Avis délibéré de la mission régionale d'autorité environnementale sur la poursuite de l'exploitation et l'extension d'une carrière de sables et graviers, par la société Roger Martin Granulats, sur la commune de Chuzelles (38) et la mise en compatibilité n°2 du plan local d'urbanisme (PLU)

Avis n° 2025-ARA-AP-1917

Avis délibéré le 30 septembre 2025

Figure 3: Synthèse cartographique des enjeux liés à la faune et à la flore (source dossier)

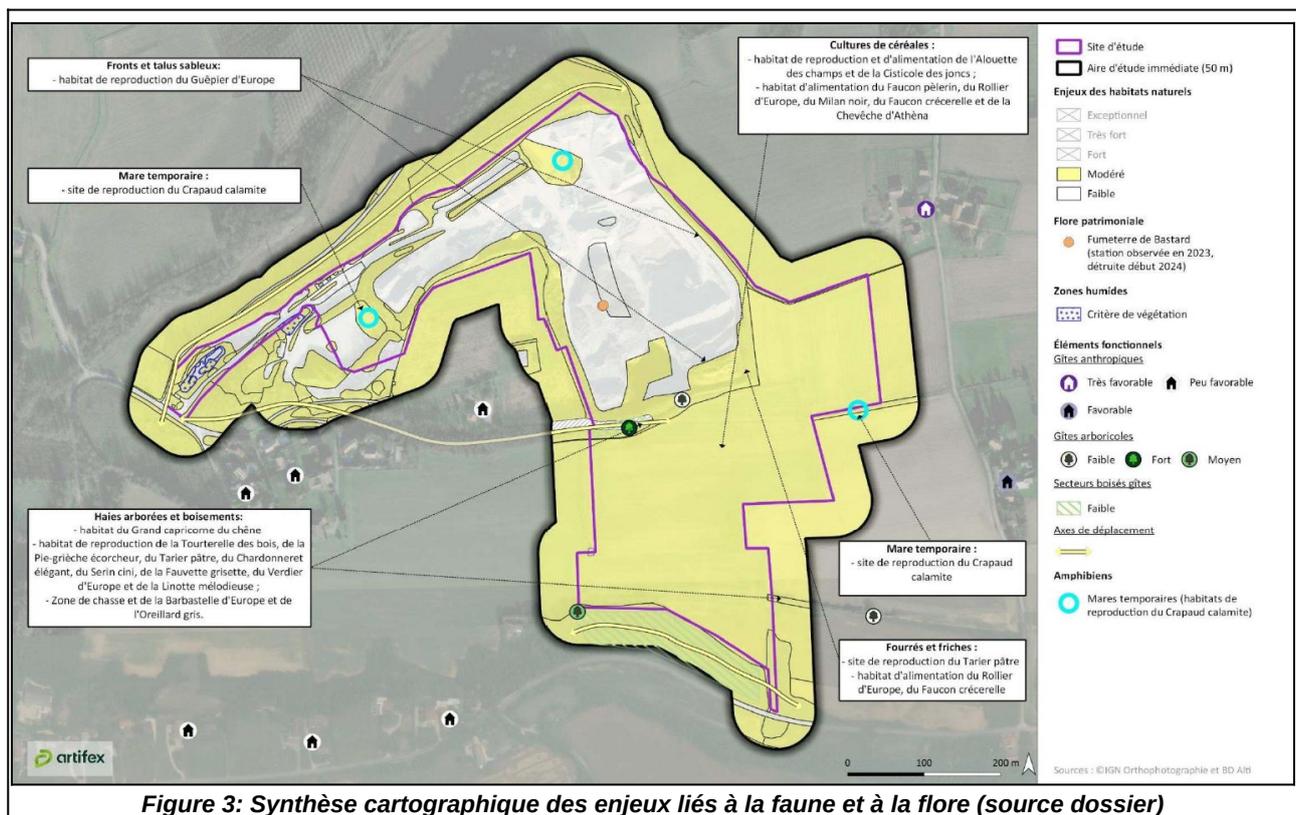
L'Autorité environnementale recommande de compléter le calendrier des prospections terrains et de revoir le cas échéant les enjeux faune/flore.

Figure 4: Esquisse piézométrique 2024 (source dossier)

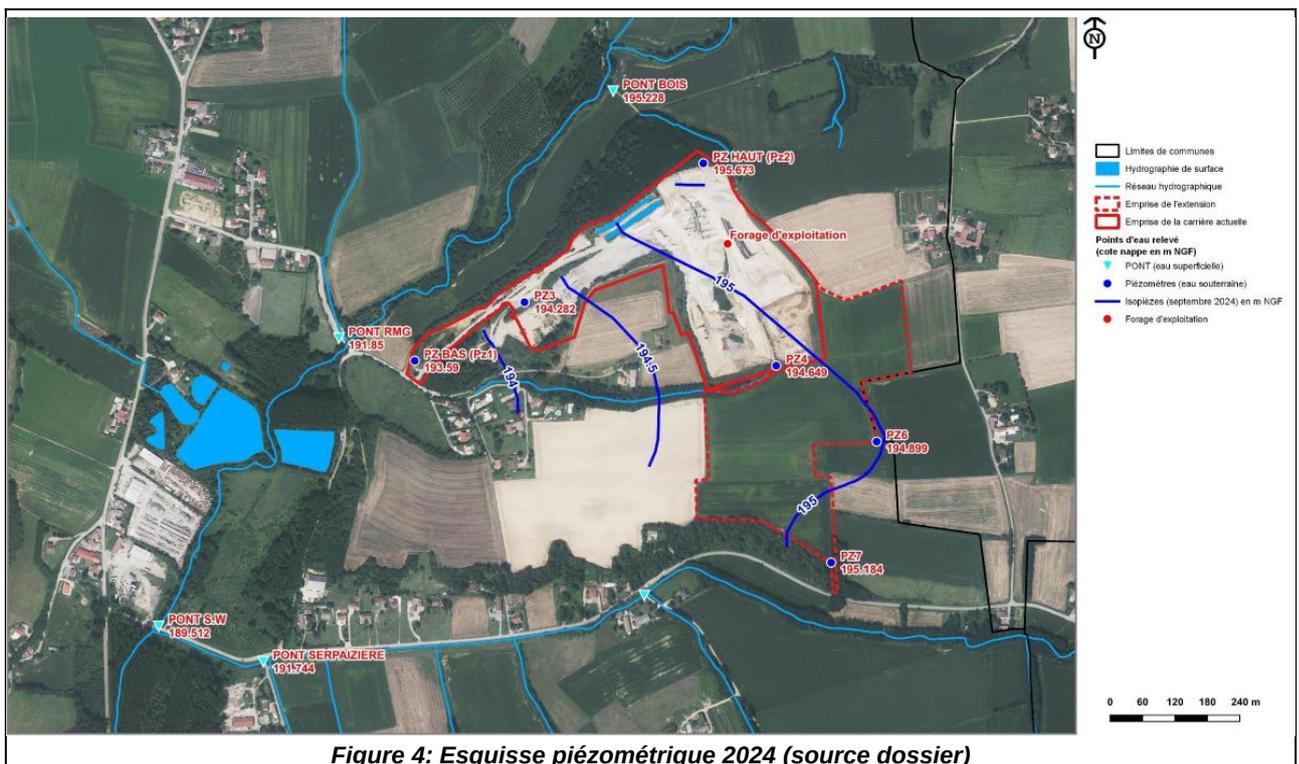
L'Autorité environnementale recommande au pétitionnaire au regard des études hydrogéologiques et hydrauliques, de justifier et préciser les côtes de fond de fouilles d'exploitation du projet en s'assurant que l'exploitation de la carrière soit en tout temps, notamment en période de hautes eaux, au minimum un mètre au-dessus de la nappe et de les synthétiser sur un plan.

Figure 5: Voies d'accès des camions dans le cadre du projet

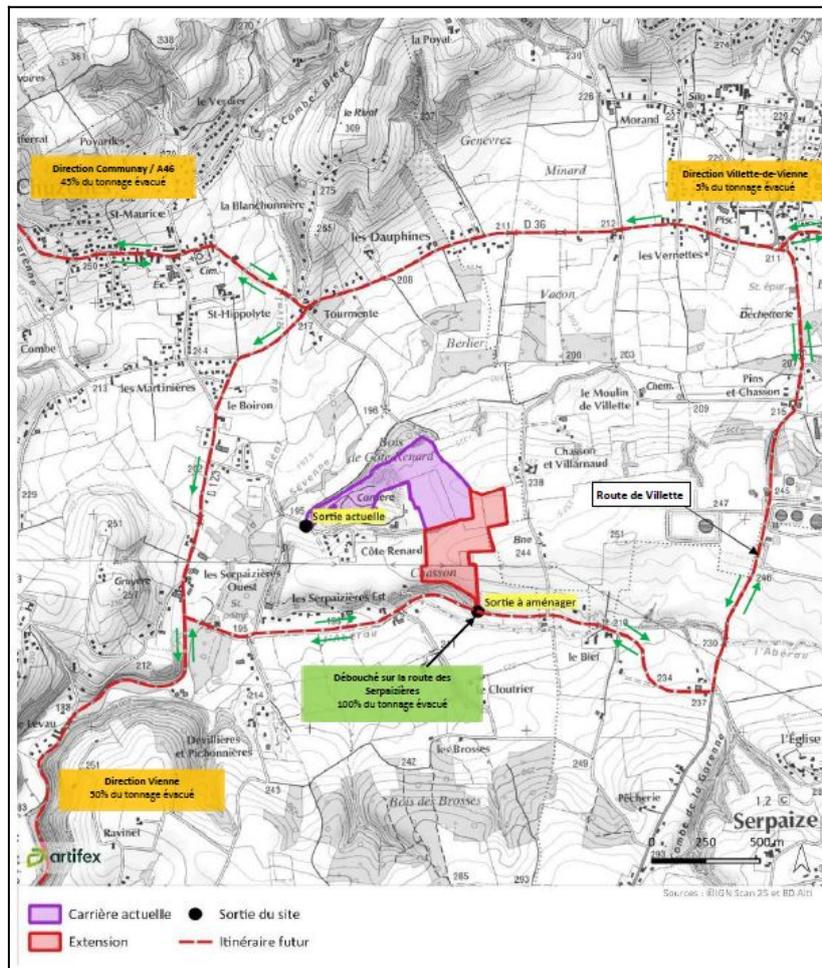
Toutefois, près de la moitié (45 %) de ce trafic, à destination du nord-ouest (direction A 46), traverse le centre du village de Chuzelles, au nord-ouest du site. Les incidences (risque routier, bruit et qualité de l'air) de ce trafic actuel sur les habitations riveraines ne sont pas présentées dans le dossier. Par conséquent, l'affirmation du dossier sur le fait que l'enjeu lié au trafic soit faible n'est pas justifié d'autant que le nombre maximal de camion va augmenter de 50 %.

L'Autorité environnementale recommande de compléter l'état initial en précisant les incidences du trafic actuel sur les habitants, en particulier ceux situés le long de la RD 36 dans le centre de Chuzelles, et de revoir le cas échéant le niveau d'enjeu retenu.

Figure 7: Localisation du busage du cours d'eau intermittent à réaliser

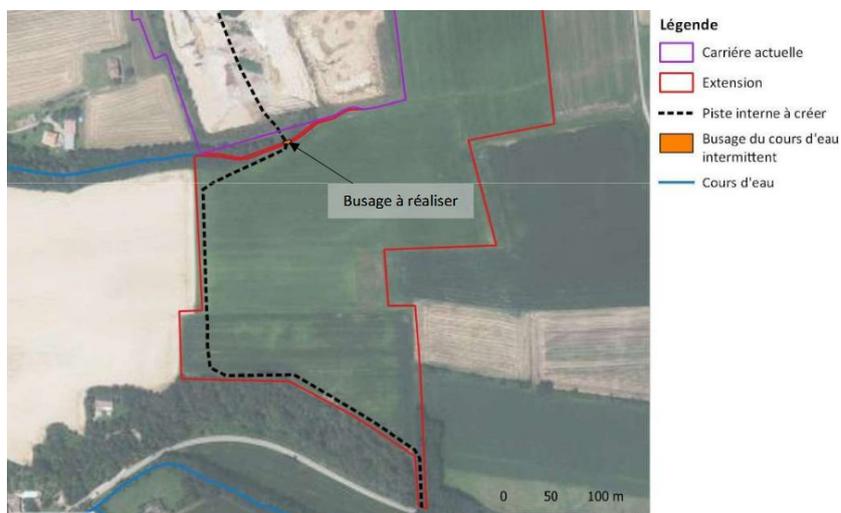
Le projet prévoit le busage du cours d'eau intermittent sur 9 m de long³⁵ afin de s'étendre côté sud. Or l'étude d'impact ne mentionne aucune mesure d'évitement ou de réduction relative au busage du cours d'eau, ce qui doit être corrigé.

L'Autorité environnementale recommande de compléter l'étude d'impact et d'évaluer les impacts du projet sur le cours d'eau, de préciser les mesures d'évitement et de réduction liées à la ressource en eau et aux milieux aquatiques et de mettre en œuvre si nécessaire des mesures de compensation.

Figure 8: Localisation des points de mesures acoustique -source dossier

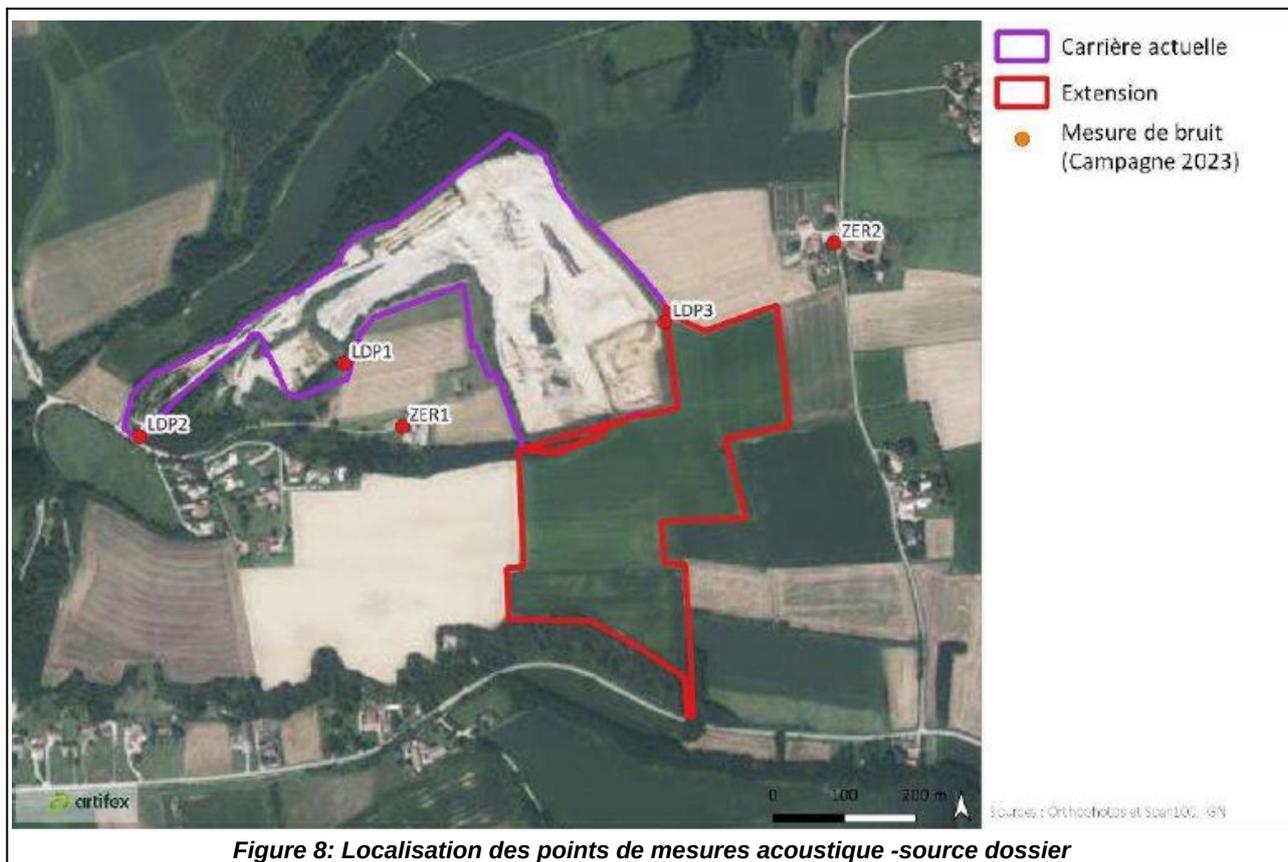
L'étude devra être complétée pour s'assurer de l'absence d'incidence du projet lors de l'extension en exploitation notamment au droit des habitations à l'est chemin de Villarnaud et au sud le long de la voie communale ainsi que lors des activités de traitement de matériaux recyclés (elles ne sont présentes sur le site que trois fois par an, pendant un mois à chaque fois).

- **compléter l'étude acoustique par une mesure au niveau du hameau au sud de ZER2 lors des périodes de traitement de matériaux recyclés ;**
- **mieux justifier le niveau d'impact potentiel retenu en matière de bruit, et si nécessaire de relever ce niveau ;**
- **comparer les niveaux sonores mesurés au niveau des habitations aux recommandations de l'OMS, qui font référence en matière de santé humaine, et de proposer des mesures de réduction supplémentaire le cas échéant ;**
- **vérifier régulièrement le niveau sonore en cours d'exploitation.**
